Mission régionale d'autorité environnementale

**Avis sur le projet de mise en compatibilité du
plan local d'urbanisme de la commune de
Weinbourg emportée par la déclaration de projet de
construction d'une centrale photovoltaïque
au sol par Hanau Energies II (67)**

n°MRAe 2019AGE50

Carte 3 : Localisation des zones à dominante humide

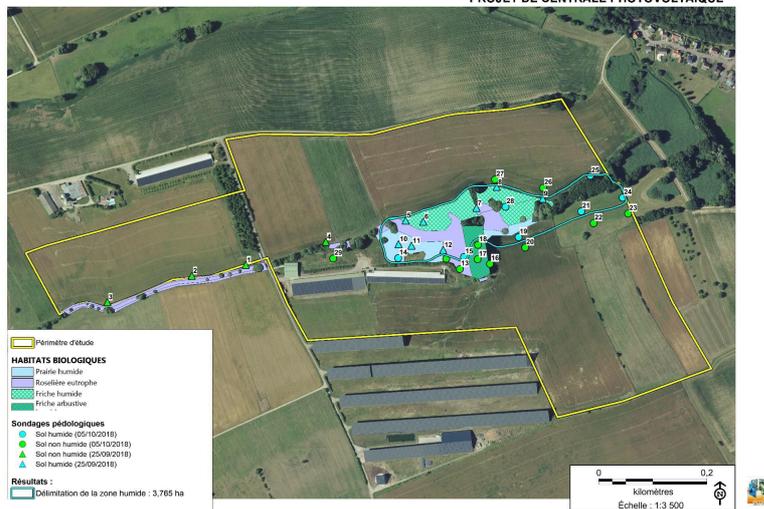
Cette étude montre que la zone de projet est traversée en totalité par des habitats caractéristiques de zone humide (boisements linéaires humides, prairies humides, roselières, cariçaies, mégaphorbiaies).¹⁷C'est donc l'ensemble de cette zone qui aurait dû faire l'objet de sondages pédologiques y compris de part et d'autre de la frontière supposée de la zone humide ce qui n'est pas le cas actuellement.¹⁸

L'Ae constate que l'installation de panneaux solaires en zone à dominante humide pressentie n'est pas exclue en totalité. L'étude pédologique devra donc être complétée par une nouvelle série de sondages sur la partie de la zone humide comprise entre la prairie humide et la roselière. Ces sondages devront être effectués à une période favorable à leur bonne interprétation.

18 la figure indiquant le résultat des sondages montre clairement que la partie de la ZDH située entre la prairie humide et la roselière a été très peu sondée. Il n'y a en effet que 2 sondages entre les sondages n°1 et 10. Ces 2 sondages (n° 4 et n°29) sont relativement éloignés de la ligne définie comme limite de la zone humide.

De plus, les sondages ont été réalisés en septembre et octobre 2018, exactement à l'opposé de la période suggérée par la note technique du MTES, sans préciser si l'on se trouve ou pas en présence de l'un ou des deux types de sols cités par la note technique.

L'Ae recommande de compléter l'étude pédologique par une nouvelle série de sondages entre la prairie humide et la roselière et qui devront être effectués à une période favorable à leur bonne interprétation. En cas de confirmation de présence de la zone humide sur toute la traversée du terrain, l'Ae recommande d'étendre le périmètre de la zone humide classée en Nh et de ne pas y implanter de panneaux solaires.

PROJET DE CENTRALE PHOTOVOLTAÏQUE

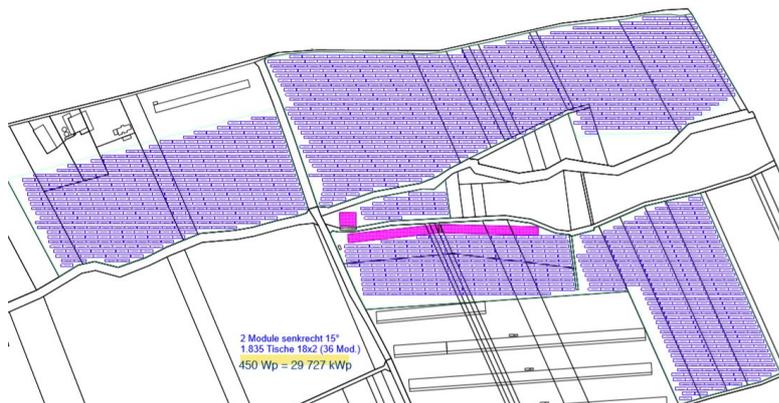
De même l'ensemble de la zone de bordure de l'affluent mériterait d'être classée en secteur Nh quel que soit le résultat des sondages pédologiques.
